## A COMISSÃO PERMANENTE DE ANÁLISE DE ESTUDO DE IMPACTO DE VIZINHANÇA

**ASSUNTO:** RESPOSTA AO PARECER 030/2022 – CEIV REFERENTE AO PROCESSO ADMINISTRATIVO Nº 27.360/2020 (1DOC)

LDD ENGENHARIA ARQUITETURA E CONSULTORIA LTDA, inscrita no CNPJ sob nº 11.900.052/0001-30 vem por meio deste responder as questões levantadas no Parecer 030/2022 CEIV referente ao processo administrativo Nº 27.360/2020 (1Doc):

**Figura 8.** Principais vias do entorno.

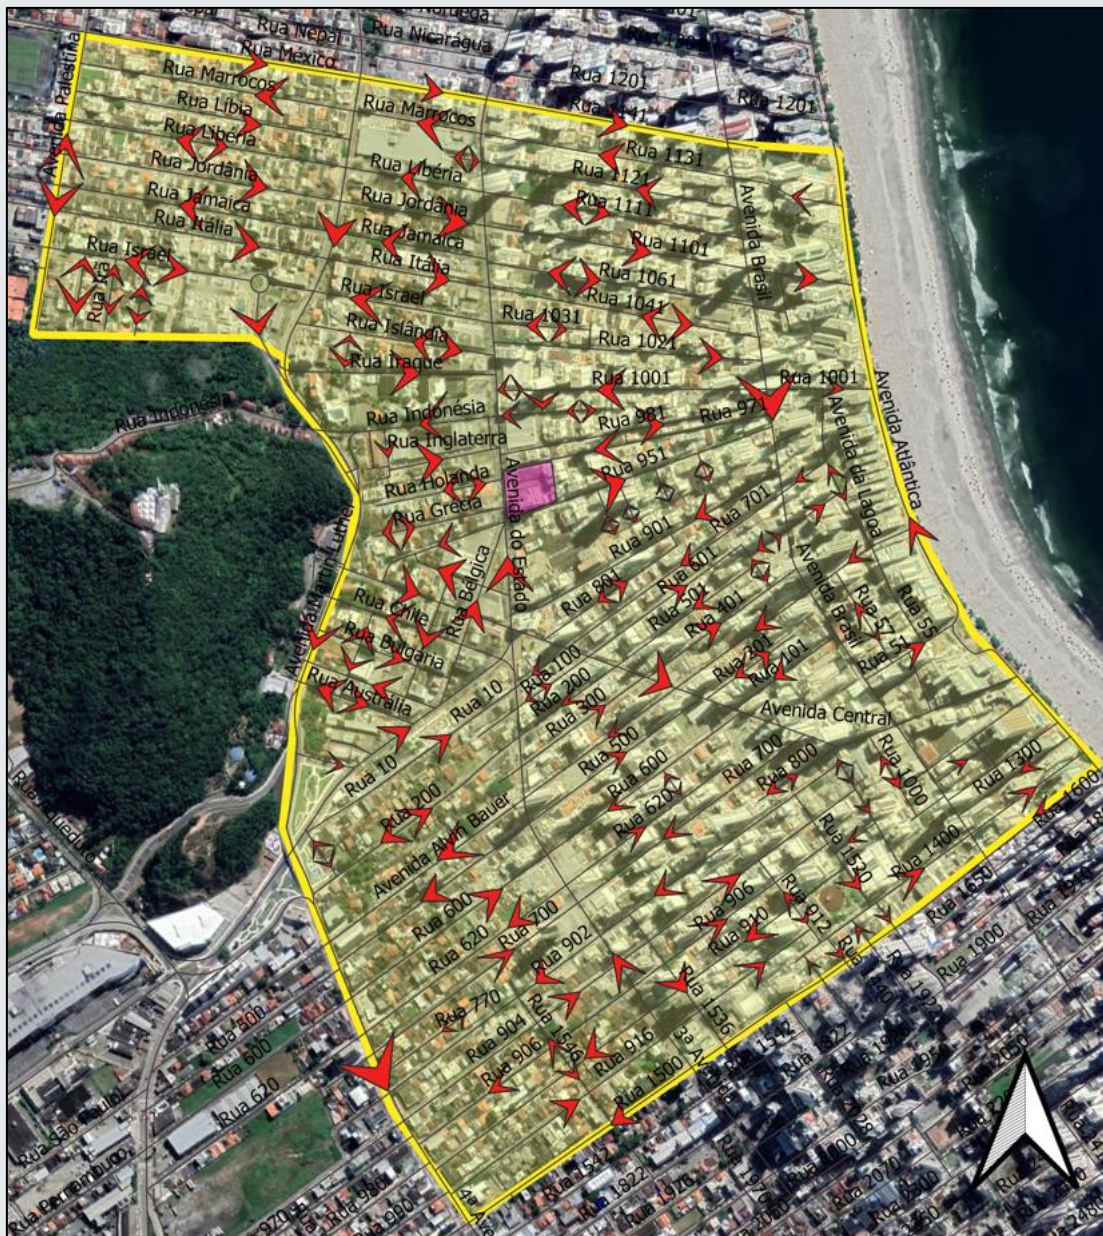
**29.** Na Figura 08 indicar o sentido das principais vias considerando a área de vizinhança direta (AVD) do empreendimento. **R:** Considerando a Área de Vizinhança Direta (AVD) do empreendimento, a Figura 08 foi atualizada conforme segue abaixo.

**2ª Consideração da CEIV:** Incluir fonte e legenda na figura apresentada, bem como rever a área de AVD.

R: Considerando a Área de Vizinhança Direta (AVD) do empreendimento, a Figura 8 foi atualizada conforme segue abaixo. Em amarelo está representada a AVD, em rosa o empreendimento e com setas vermelhas os sentidos das vias.

**Figura 14.** Dispositivos de tráfego próximo ao empreendimento.

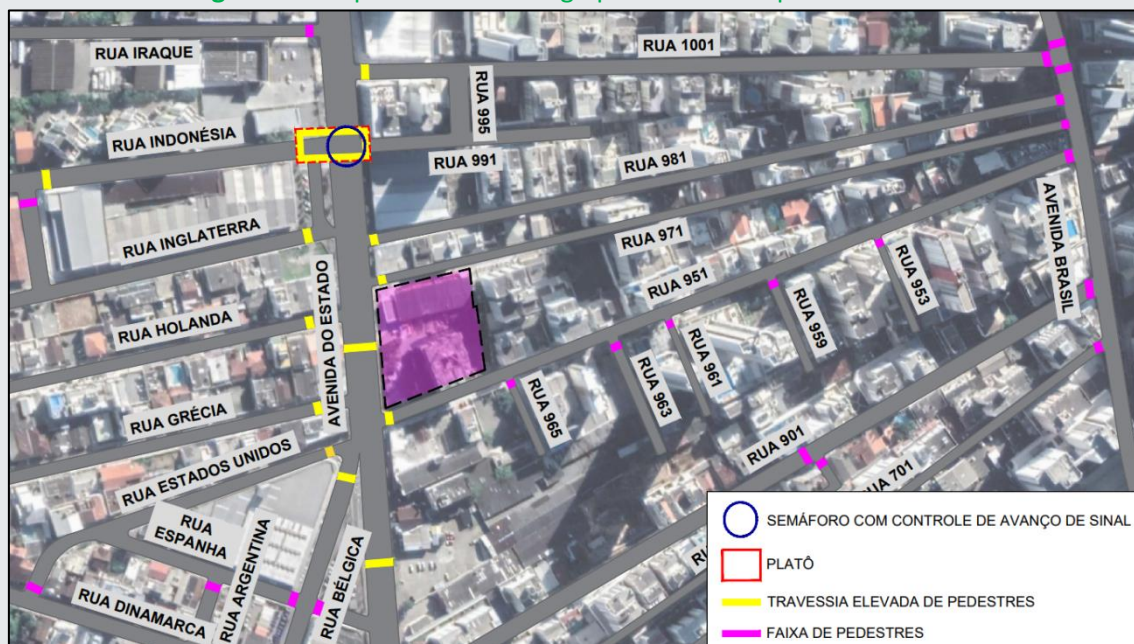
**2ª Consideração da CEIV:** Incluir fonte na imagem (Figura 14).

**R:** Foi incluída a fonte da imagem.
